ACTA DE JUNTA DE ACLARACIONES  
D/010/2026

PAVIMENTACIÓN DEL BLVD. ADOLFO LÓPEZ MATEOS TRAMO DE BLVD. JUAN ALONSO DE  
TORRES A BLVD. MORELOS, LEÓN, GTO.

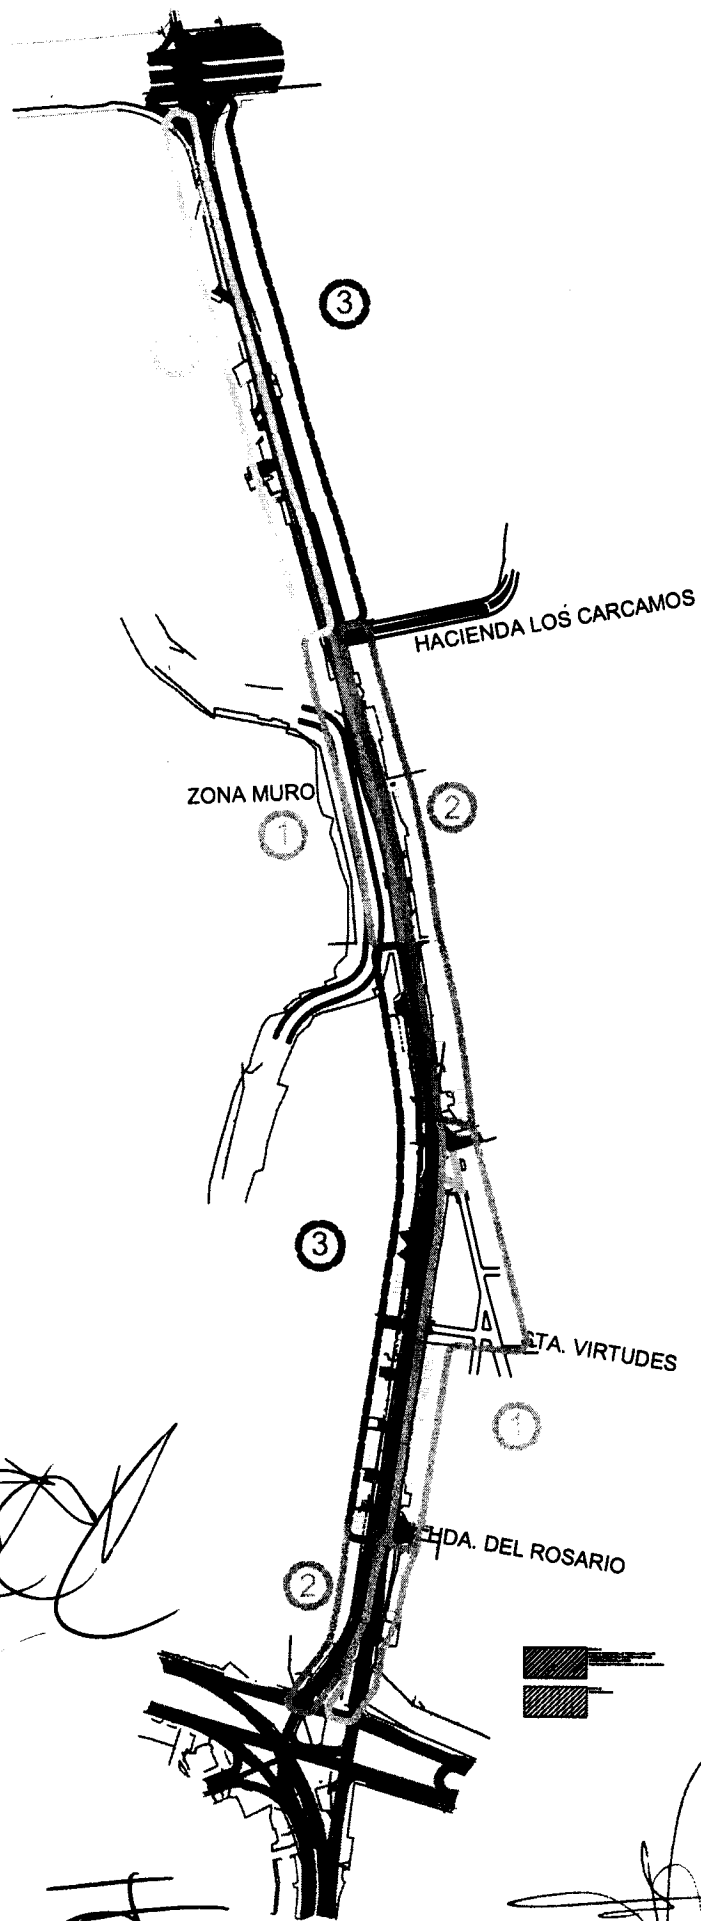
- **Logística y Programación:** Incluir el plano de zonas de trabajo y prioridades, con la finalidad de que los licitantes prevean la necesidad de ejecutar tramos simultáneos para garantizar el cumplimiento del programa de obra.

Asimismo, con el objetivo de informar con claridad a los concursantes sobre los alcances y la secuenciación del proyecto, anexamos la propuesta de tramos mínimos requeridos y el esquema de ejecución que esta Supervisión considera indispensable para concluir la obra en tiempo y forma
